現況検査により認められる状況の記録

令和5年5月10日	
NO	73
場所	AB棟 (B棟)
部位	床スラブ (S3)

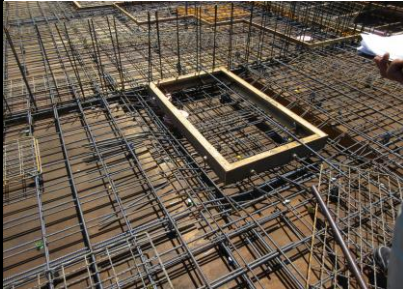
S3段差スラブ部の補強筋が不足している箇所があることを指摘。

上記指摘に関しては、その場にて是正が行われたことを確認済。

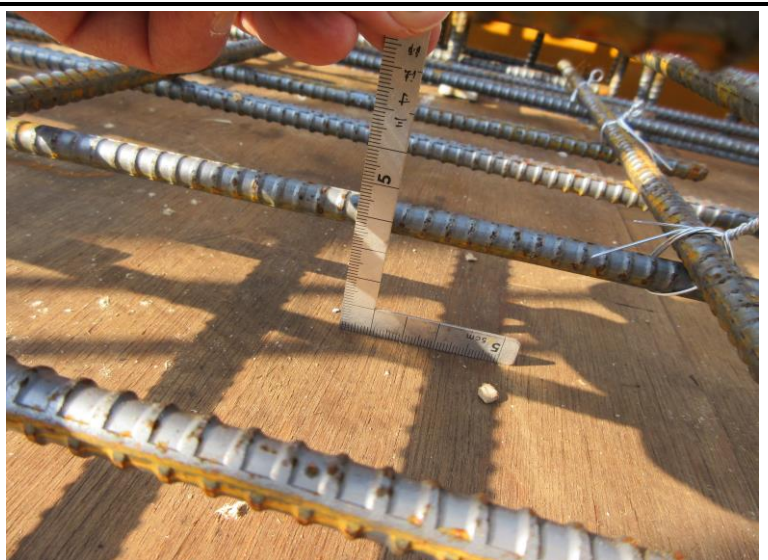
令和5年5月10日	
NO	80
場所	AB棟 (B棟)
部位	キャンティスラブ (CS1)
CS1の定着筋下部 (結束不良の為) に鉄筋かぶり厚さに不足する箇所があることを指摘。

令和5年5月10日	
NO	81
場所	AB棟 (B棟)
部位	キャンティスラブ (CS1)
上記指摘に関しては、その場にて是正が行われたことを確認済。

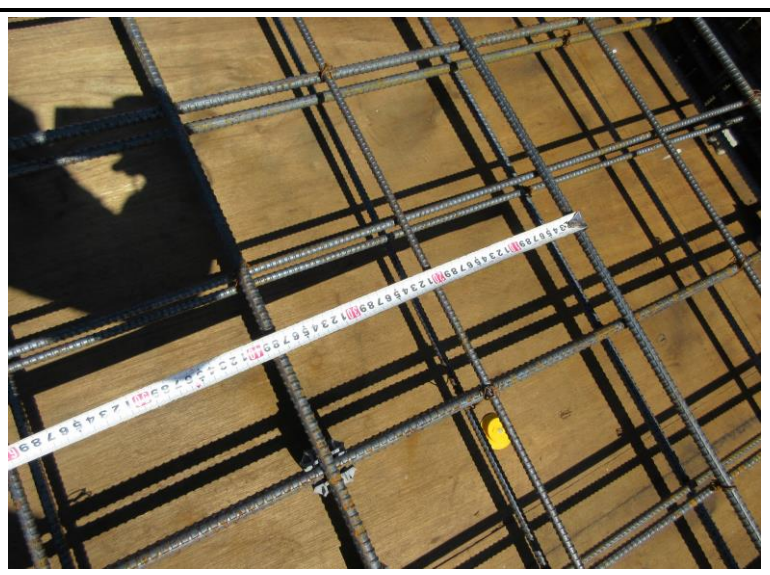
令和5年5月10日	
NO	82
場所	AB棟 (B棟)
部位	キャンティスラブ (CS1)
バルコニー手すり壁下端部の補強筋が不足している箇所があることを指摘。

令和5年5月11日	
NO	83
場所	AB棟 (B棟)
部位	キャンティスラブ (CS1)
上記指摘に関しては、その場にて是正が行われたことを確認済。
